# **IMPIANTO IDROELETTRICO “BUDRIESSE”**

## **VALUTAZIONE DI IMPATTO AMBIENTALE**

### **QUADRO DI RIFERIMENTO AMBIENTALE**

Comune      Castelnuovo Bocca d'Adda (LO)  
Data         Giugno 2015  
File          SIA001QAMB

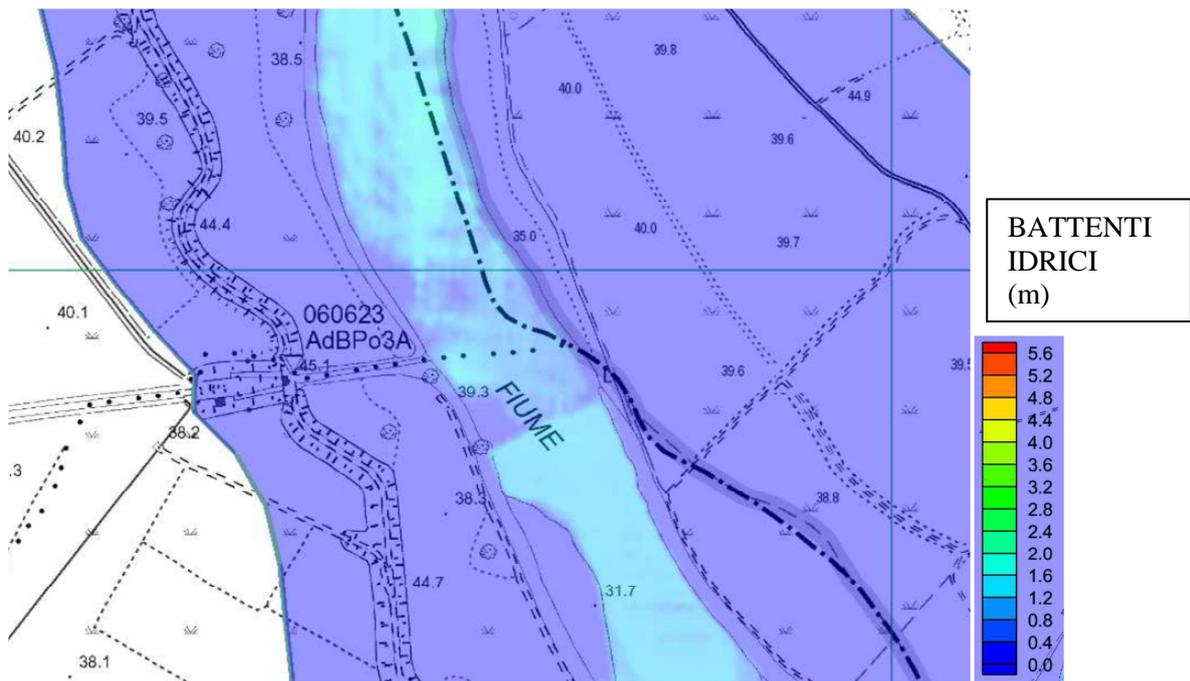
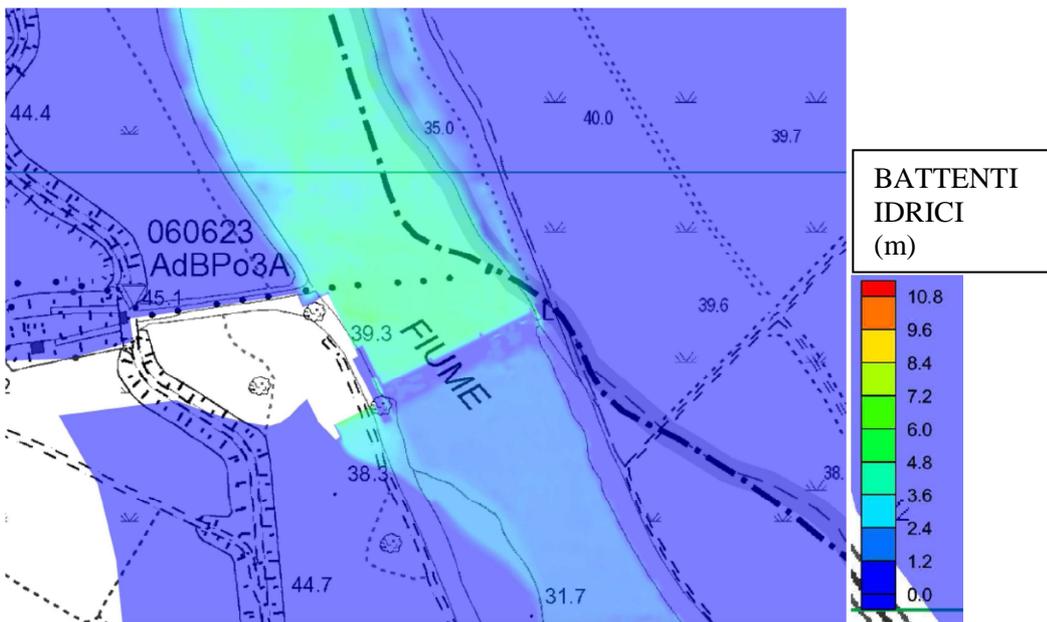
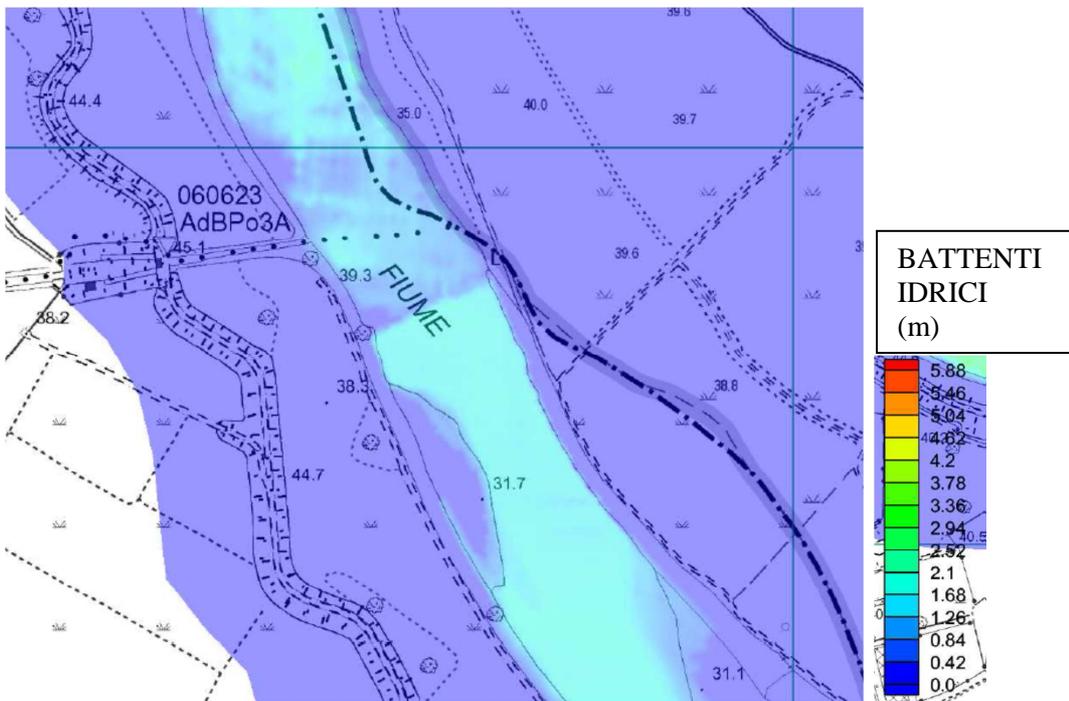
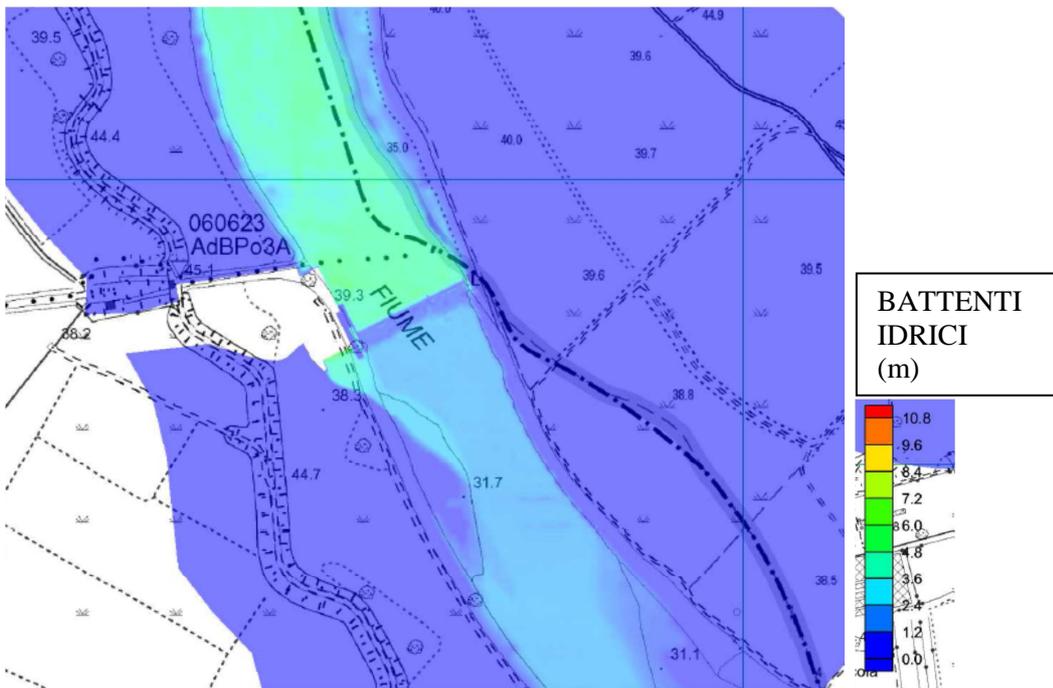
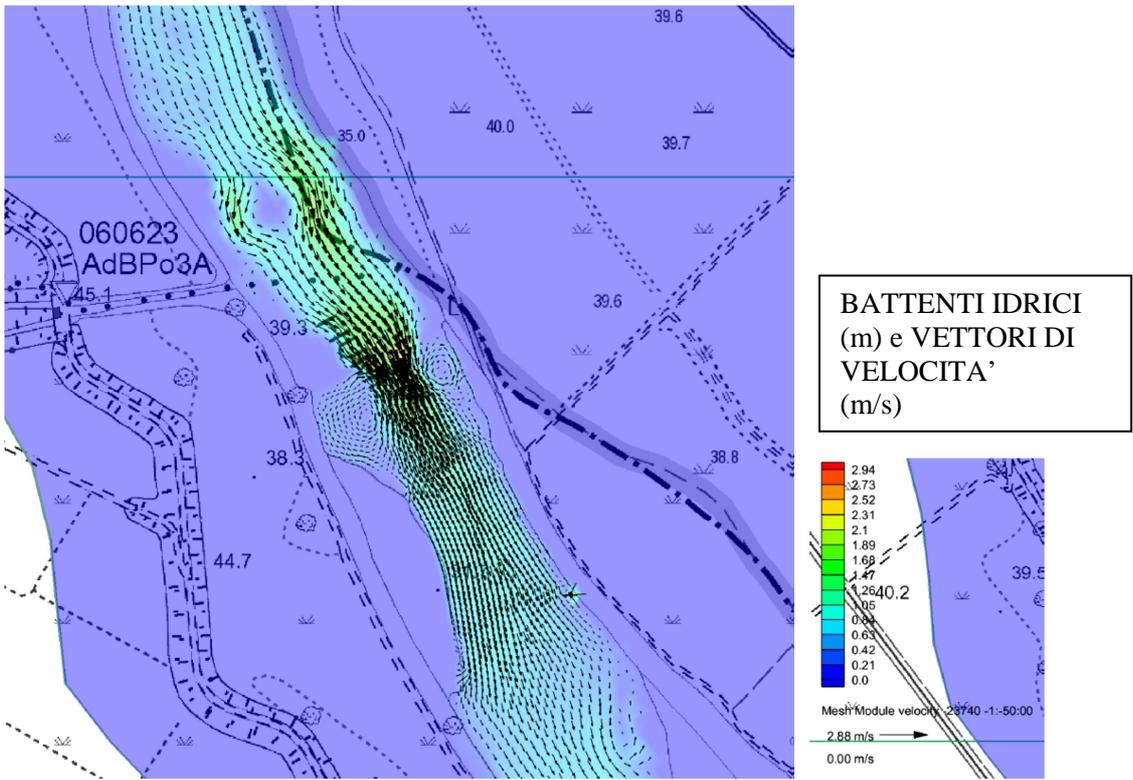
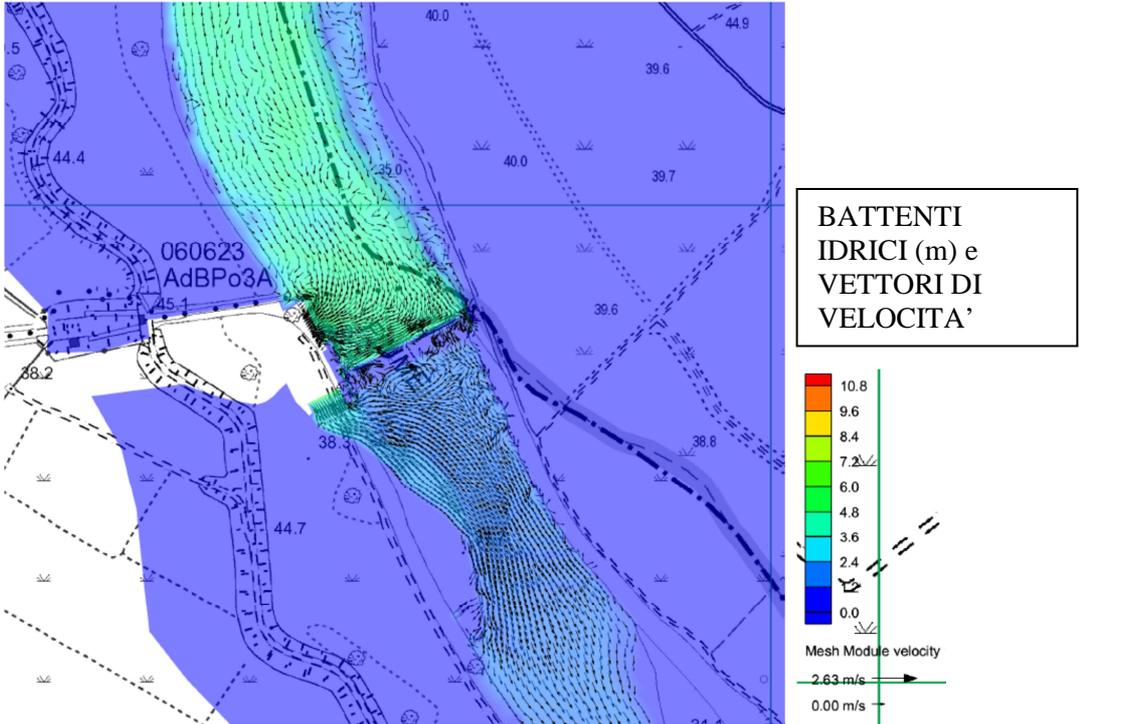
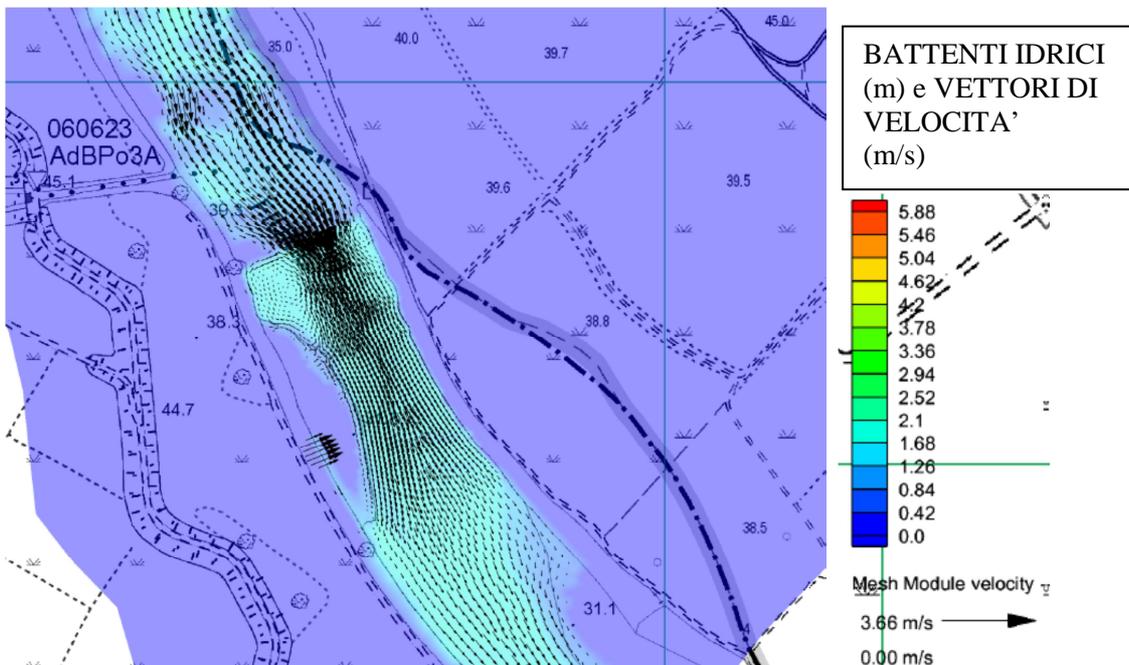
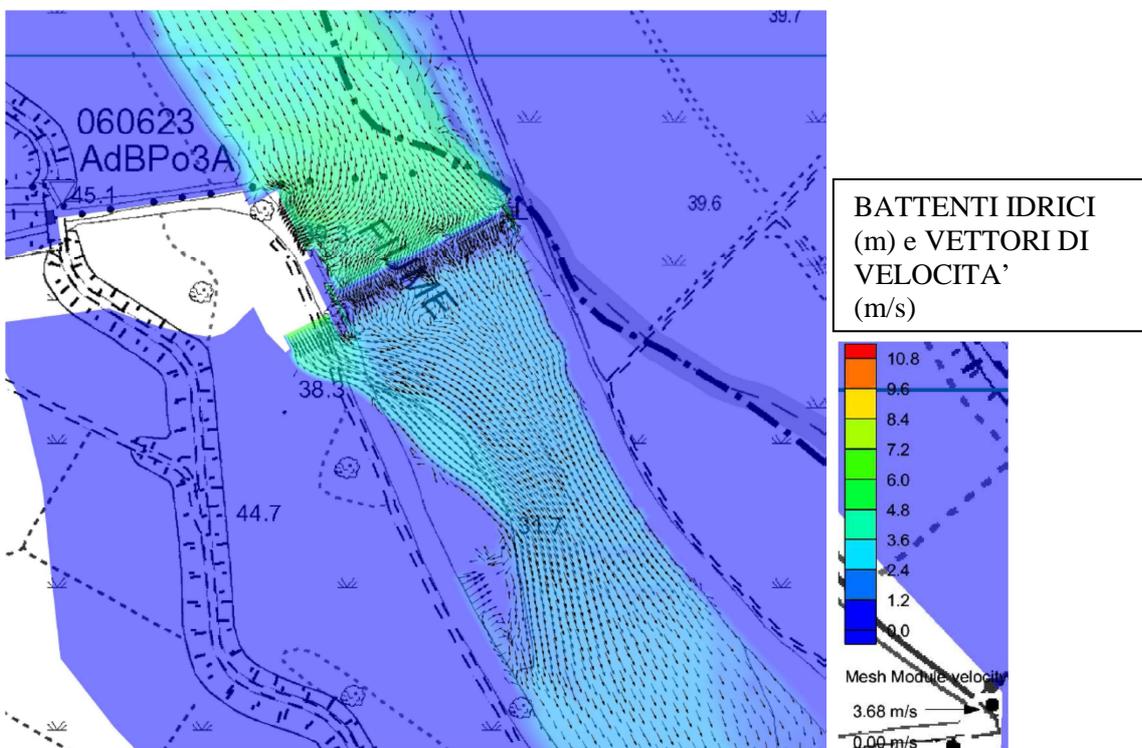
### **2.3. Approfondimento su continuità fluviale e condizioni della componente vegetazione flora fauna ed ecosistemi immediatamente a valle della traversa, in particolare dei 10 metri circa che la separano dal canale di restituzione (livelli idrici, velocità di deflusso ecc.).**

Di seguito si riportano le immagini estrapolate dal programma di calcolo SMS che riportano i risultati del modello idraulico nella zona dell'impianto in progetto. Le figure rappresentano i battenti idrici (in m) e le velocità (in m/s) riferite allo stato di fatto e allo stato di progetto con portata 60 m<sup>3</sup>/s e 124

m<sup>3</sup>/s, dalle quali si evince come non si formino aree di ristagno idrico, confermato anche dal fatto che l'impianto idroelettrico è del tipo "ad acqua fluente".

In riferimento alla situazione attuale, nella quale la traversa esistente costituisce una barriera insormontabile dalla maggior parte dell'ittiofauna, la realizzazione della rampa per pesci, contestuale alla realizzazione dell'opera di presa, è l'elemento determinante al fine della ricostituzione della continuità fluviale.

Le considerazioni idrauliche riportate al paragrafo successivo (2.4 Approfondimento e chiarimento al tema DMV) spiegano come di fatto a valle della traversa le condizioni in alveo non mutino rispetto alla situazione attuale. Nello specifico, i primi 10 m a valle della traversa in progetto, corrispondono al piede dell'attuale sbarramento, dunque artificiale.

Fig. 22: scogliera tipo in massi rinverdita estratta dal quaderno delle opere di ingegneria naturalistica della Regione Lombardia

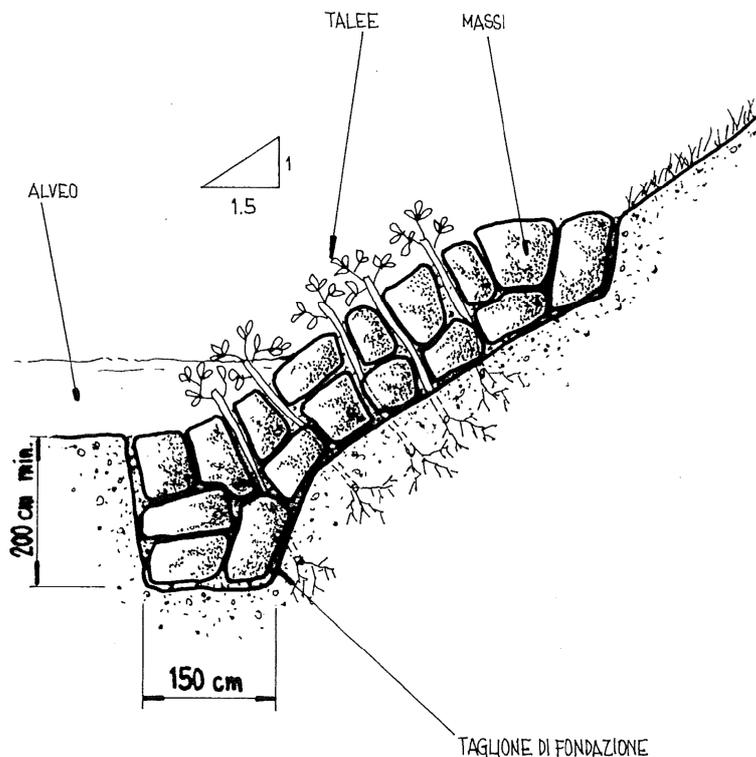
- b. l'intervento proposto è inserito all'interno del Corridoio ambientale sovrastemico dell'Adda (di importanza regionale), di cui all'art. 26, comma 1 degli Indirizzi Normativi di PTCP; in tale corridoio:
  - le azioni devono essere tese a tutelare la risorsa acqua e gli elementi di pregio naturalistico presenti e a realizzare opere idrauliche secondo le tecniche di ingegneria naturalistica;

La direttiva “Quaderno delle opere tipo di Ingegneria Naturalistica” reperibile sul sito [www.regione.lombardia.it](http://www.regione.lombardia.it) – D.G.R. 29/02/2000 n. 6/48740 – serie 1 supplemento straordinario – numero 19 inserisce a pag. 133 la scheda relativa alla “scogliera in massi rinverdita” ove si riporta la descrizione, la tipologia di materiali impiegati e le modalità di esecuzione, le quali verranno adottate per l'esecuzione delle scogliere in progetto.

Il progetto prevede la messa in opera di scogliere rientranti quindi nella categoria di opere di ingegneria naturalistica riconosciute anche dalla Regione Lombardia; per il dettaglio costruttivo si rimanda alle “Tav 005152 - Rivestimenti di pietra delle murature spondali” e “Tav 005153 - Protezioni spondali a monte e valle dello sbarramento” allegate alla presente.

Fig. 33: estratto della tav. i06 - cartografia dei terreni interessati da sommersione- Q60

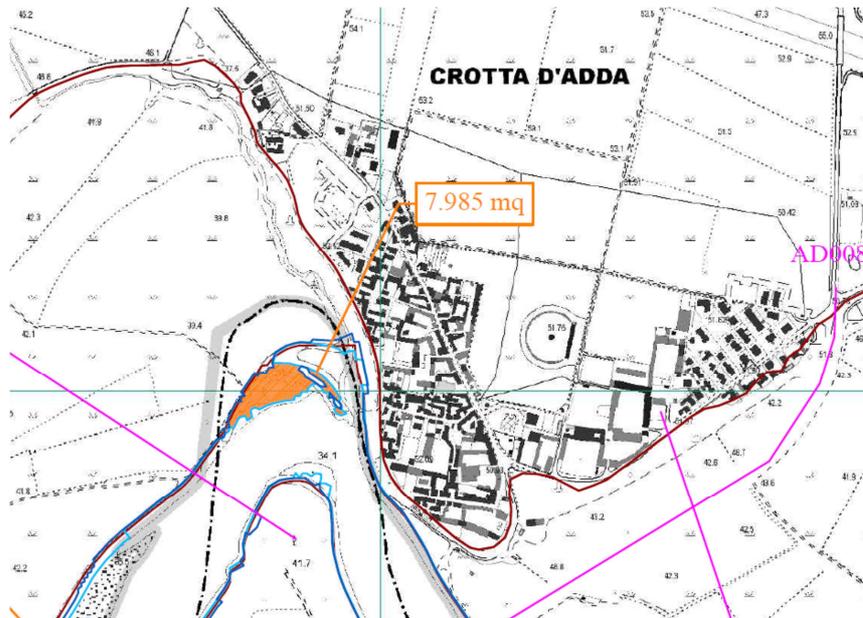
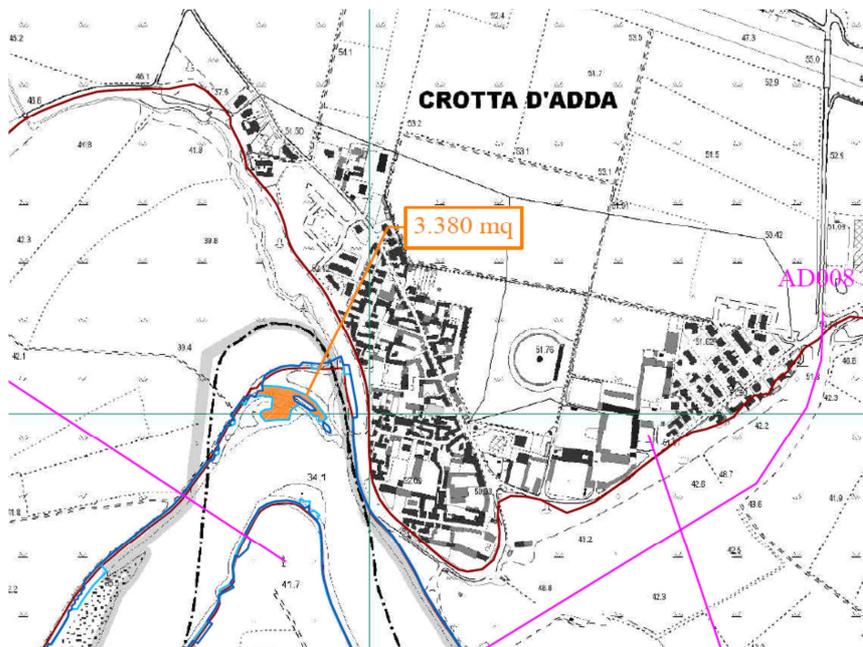
- j. Andrà chiarito come varierà la funzionalità idraulica e geotecnica delle due briglie site nei pressi della foce della Roggia Ferrarola, nel tratto terminale del canale di scarico della roggia stessa, e come verrà preservata nello scenario di progetto; dalla relazione tecnica presentata dal Comune di Crotta d'Adda si rileva che tali briglie (finanziate da Regione Lombardia) sono posizionate nel greto per aumentare il grado di stabilità delle scarpate e svolgere funzione di contrafforte al piede delle scarpate stesse; intorno a tali briglie, nell'evento di piena del 2014, si sono creati alcuni by-pass preferenziali, dei quali Regione Lombardia ha appena finanziato la sistemazione.

Di seguito si riporta estratto della tav. i06 "cartografia dei terreni interessati da sommersione" sia per la portata di  $60 \text{ m}^3/\text{s}$  che per  $124 \text{ m}^3/\text{s}$ , da cui si evince che il rigurgito andrà a interferire solo con le aree della zona della foce delle Roggia Ferrarola in Adda. Si evidenzia che per portate superiori a quelle di condizioni di esercizio della centrale, lo stato di fatto e di progetto coincidono.
